RELATÓRIO DE AUDITORIA E INSPEÇÃO NR-10

COPERSUCAR S/A SANTOS - SP

9.1.1 - ARMAZÉM VI

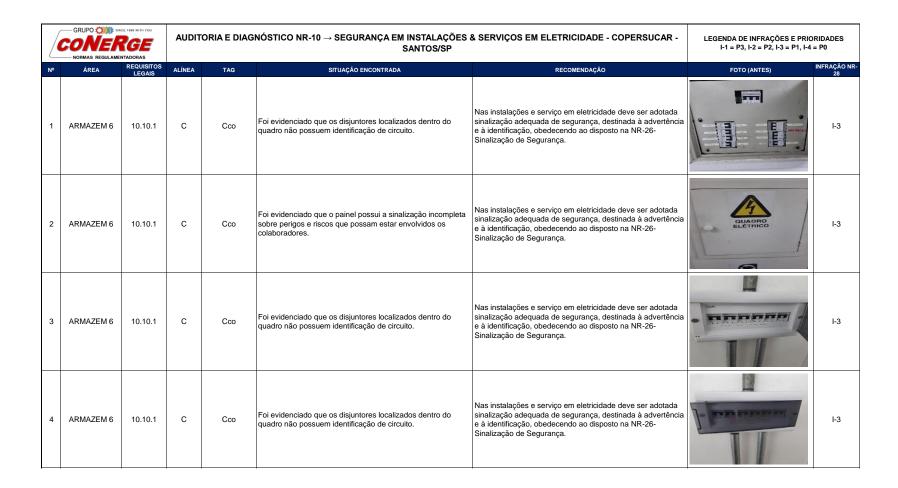
4	ARMAZÉM 6	10.4.4	-	CCM-A	Foi evidenciado que os condutores encontram-se expostos sem proteção, com risco de rompimento mecânico ou por contato abrasivo.	Necessário providenciar a instalação dos cabos elétricos e realizar inspeções periódicas em seus sistemas de proteção, de acordo com as regulamentações existentes e definições de projetos.		I-3

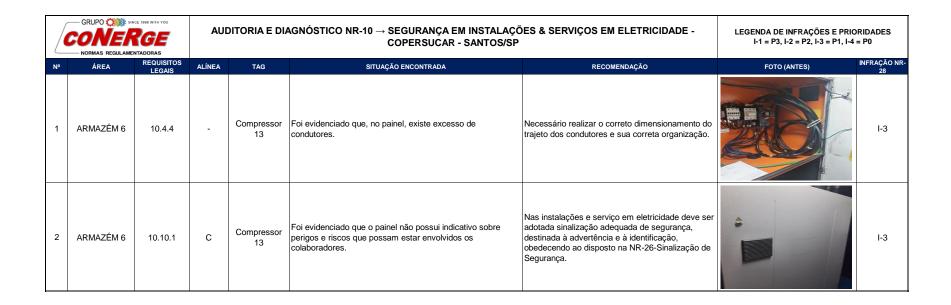
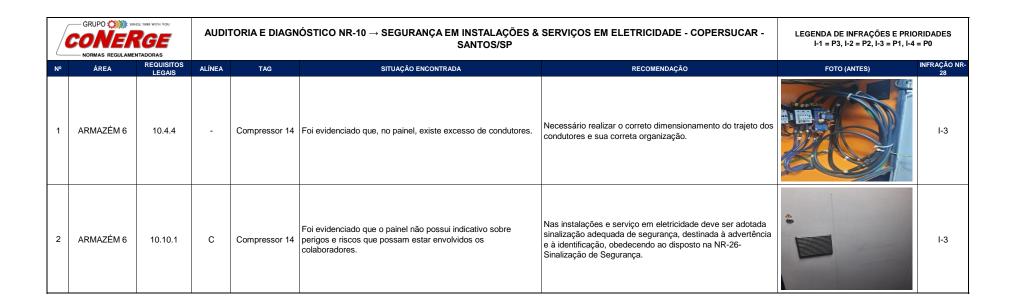
N	• ÁREA	REQUISITOS LEGAIS	ALÍNEA	TAG	SITUAÇÃO ENCONTRADA	RECOMENDAÇÃO	FOTO (ANTES)	INFRAÇÃO NR- 28
	ARMAZÉM 6	10.4.5	-	Compressor 8 e 9	Foi evidenciado que o painel não possui iluminação adequada.	Necessário providenciar a correta iluminação em acordo com a NR 17 - Ergonomia.		I-3
:	2 ARMAZÉM 6	10.2.8.3	-	Compressor 8 e 9	Foi evidenciado que a porta não possui aterramento conforme estipulado pela NBR 5410.	Necessário realizar a conexão do aterramento, sendo executado conforme regulamentações estabelecida pelos órgãos competentes e na ausência desta, deve atender às Normas Internacionais vigentes.		I-3
;	3 ARMAZÉM 6	10.10.1	С	Compressor 8 e	Foi evidenciado que o painel não possui indicativo sobre perigos e riscos que possam estar envolvidos os colaboradores.	Nas instalações e serviço em eletricidade deve ser adotada sinalização adequada de segurança, destinada à advertência e à identificação, obedecendo ao disposto na NR-26-Sinalização de Segurança.	• • • • • • • • • • • • • • • • • • • •	I-3

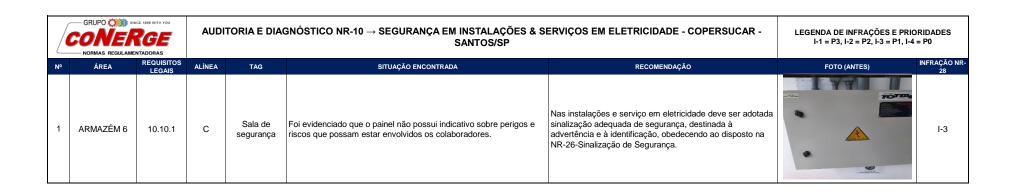
GRUPO (1) SIN	RGE	AUD	ITORIA E DIA	GNÓSTICO NR-10 → SEGURANÇA EM INSTALAÇÕES & S SANTOS/SP	LEGENDA DE INFRAÇÕES E PRIORIDADES I-1 = P3, I-2 = P2, I-3 = P1, I-4 = P0		
Nº	ÁREA	REQUISITOS LEGAIS	ALÍNEA	TAG	SITUAÇÃO ENCONTRADA	RECOMENDAÇÃO	FOTO (ANTES)	INFRAÇÃO NR- 28
1	ARMAZÉM 6	10.10.1	С	Sala de operação	Foi evidenciado que o painel não possui indicativo sobre perigos e riscos que possam estar envolvidos os colaboradores.	Nas instalações e serviço em eletricidade deve ser adotada sinalização adequada de segurança, destinada à advertência e à identificação, obedecendo ao disposto na NR-26-Sinalização de Segurança.		1-3

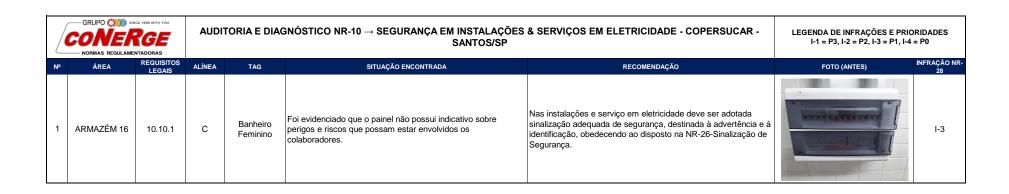
GRUPO SINCE 1998 WITH YOU CONERGE NORMAS REGULAMENTADORAS		AUDITO	ORIA E DIAGN	LEGENDA DE INFRAÇÕES E PRIORIDADES I-1 = P3, I-2 = P2, I-3 = P1, I-4 = P0				
Nº	ÁREA	REQUISITOS LEGAIS	ALÍNEA	TAG	SITUAÇÃO ENCONTRADA	RECOMENDAÇÃO	FOTO (ANTES)	INFRAÇÃO NR- 28
1	ARMAZÉM 16	10.2.8.3	-	Baia mecânica	Foi evidenciado que o aterramento possui outras cores não relacionadas estipulado pela NBR 5410.	Necessário realizar a conexão do aterramento, sendo executado conforme regulamentações estabelecida pelos órgãos competentes e na ausência desta, deve atender às Normas Internacionais vigentes.		1-3

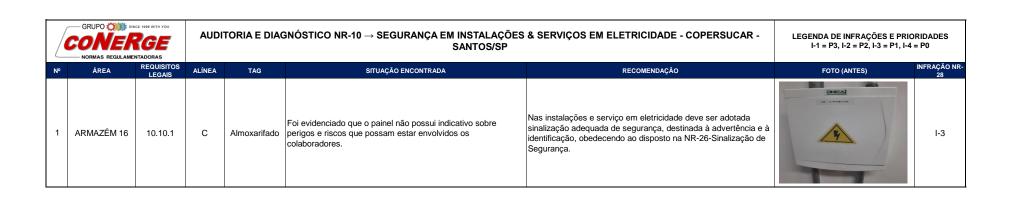
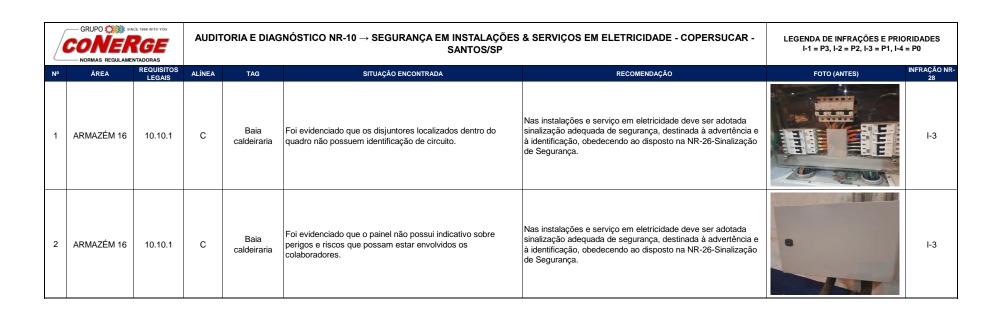
GRUPO CONE	AUDIT	ORIA E DIA	GNÓSTICO NR-10 → SEGURANÇA EM INSTALAÇÕES & SANTOS/SP	LEGENDA DE INFRAÇÕES E PRIORIDADES I-1 = P3, I-2 = P2, I-3 = P1, I-4 = P0			
Nº	ÁREA	REQUISITOS LEGAIS	ALÍNEA	TAG	SITUAÇÃO ENCONTRADA	RECOMENDAÇÃO	FOTO (ANTES)	INFRAÇÃO NR- 28
1	ARMAZÉM 16	10.10.1	С		Foi evidenciado que o painel não possui indicativo sobre perigos e riscos que possam estar envolvidos os colaboradores.	Nas instalações e serviço em eletricidade deve ser adotada sinalização adequada de segurança, destinada à advertência e à identificação, obedecendo ao disposto na NR-26-Sinalização de Segurança.	To Manual To Man	1-3

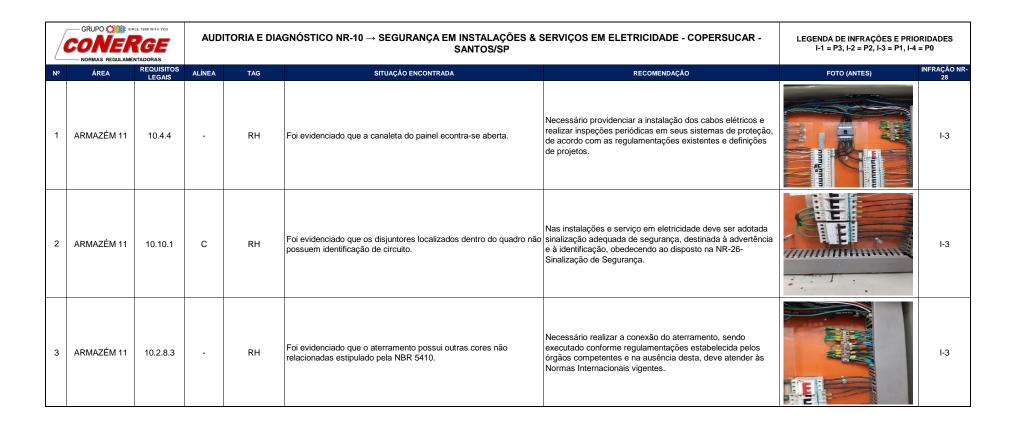
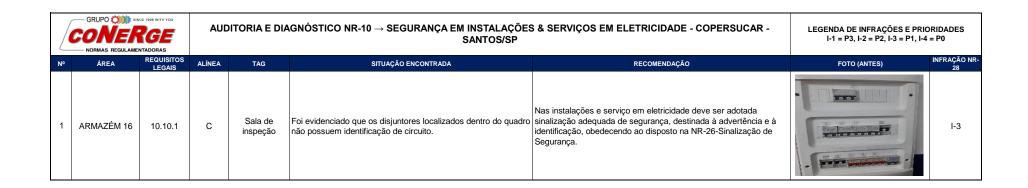
4	ARMAZÉM 11	10.10.1	С	Remota moega 3 e 4	Foi evidenciado que os disjuntores localizados dentro do quadro não possuem identificação de circuito.	Nas instalações e serviço em eletricidade deve ser adotada sinalização adequada de segurança, destinada à advertência e à identificação, obedecendo ao disposto na NR-26-Sinalização de Segurança.		1-3

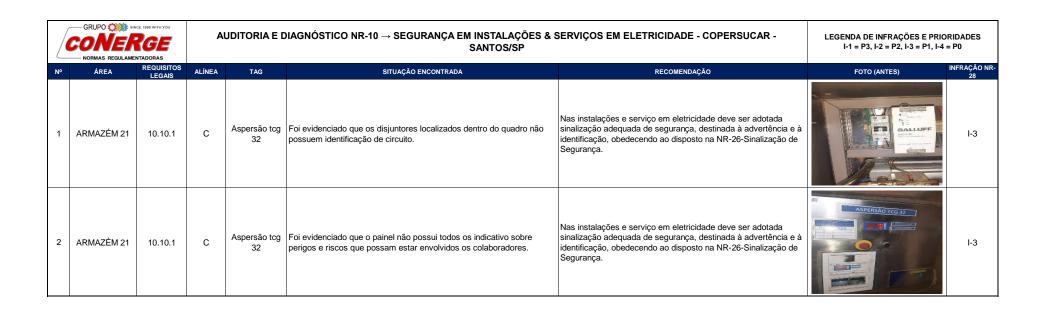
4	ARMAZÉM 20/21	10.4.4	-	Remota tcg 9 e 10	Foi evidenciado que a canaleta do painel econtra-se aberta.	Necessário providenciar a instalação dos cabos elétricos e realizar inspeções periódicas em seus sistemas de proteção, de acordo com as regulamentações existentes e definições de projetos.		I-3
5	ARMAZÉM 20/21	10.10.1	С	Remota tcg 9 e 10	Foi evidenciado que o painel não possui todos os indicativo sobre perigos e riscos que possam estar envolvidos os colaboradores.	Nas instalações e serviço em eletricidade deve ser adotada sinalização adequada de segurança, destinada à advertência e à identificação, obedecendo ao disposto na NR-26-Sinalização de Segurança.		I-3

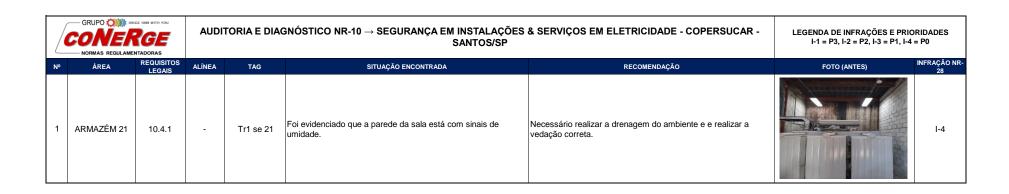
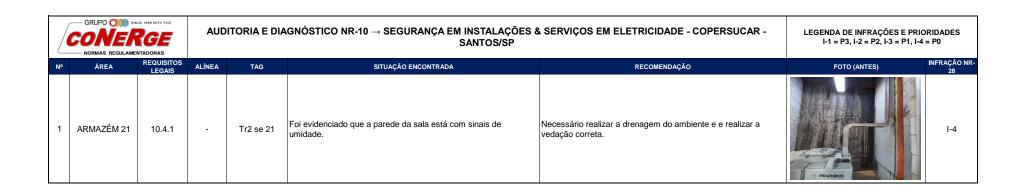
I⁰ ÁREA	REQUISITOS LEGAIS	ALÍNEA	TAG	SITUAÇÃO ENCONTRADA	RECOMENDAÇÃO	FOTO (ANTES)	INFRAÇÃO NR-
1 ARMAZÉM 21	10.2.8.3	-	Tombador 3 moega 4	Foi evidenciado que a porta possui aterramento mas a mesma não está equipotencializado, estipulado pela NBR 5410.	Necessário realizar a conexão do aterramento, sendo executado conforme regulamentações estabelecida pelos órgãos competentes e na ausência desta, deve atender às Normas Internacionais vigentes.		1-3
2 ARMAZÉM 21	10.4.4	-	Tombador 3 moega 4	Foi evidenciado que a canaleta do painel econtra-se aberta.	Necessário providenciar a instalação dos cabos elétricos e realizar inspeções periódicas em seus sistemas de proteção, de acordo com as regulamentações existentes e definições de projetos.		1-3
3 ARMAZÉM 21	10.10.1	С	Tombador 3 moega 4	Foi evidenciado que os disjuntores localizados dentro do quadro não possuem identificação de circuito.	Nas instalações e serviço em eletricidade deve ser adotada sinalização adequada de segurança, destinada à advertência e à identificação, obedecendo ao disposto na NR-26-Sinalização de Segurança.		1-3

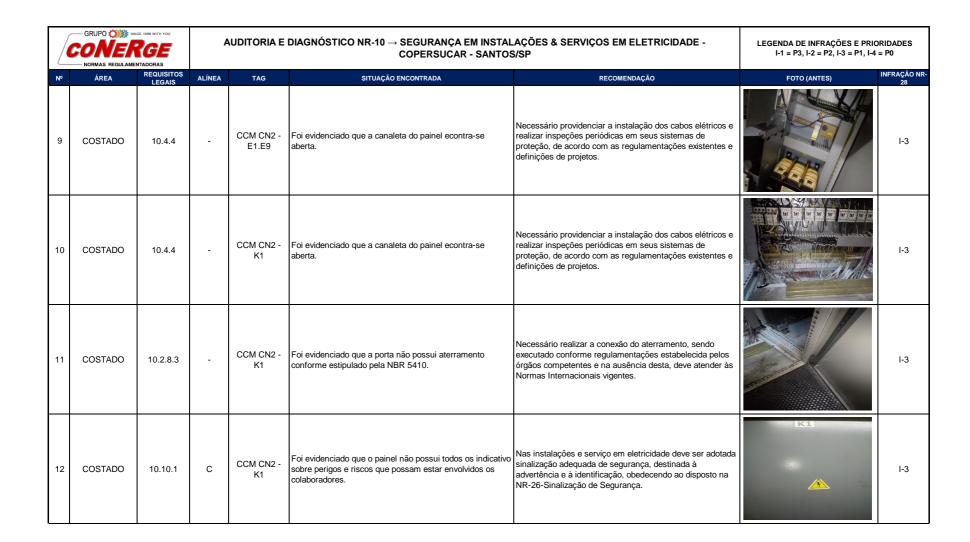
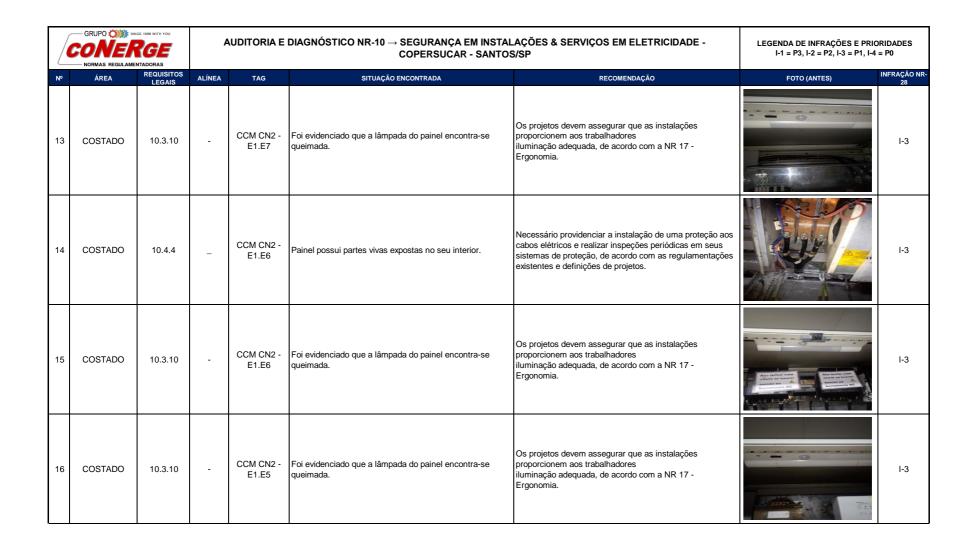
8	COSTADO	10.3.10	-	CCM CN2 - E1.E9	Foi evidenciado que a lâmpada do painel encontra-se queimada.	Os projetos devem assegurar que as instalações proporcionem aos trabalhadores iluminação adequada, de acordo com a NR 17 - Ergonomia.		1-3
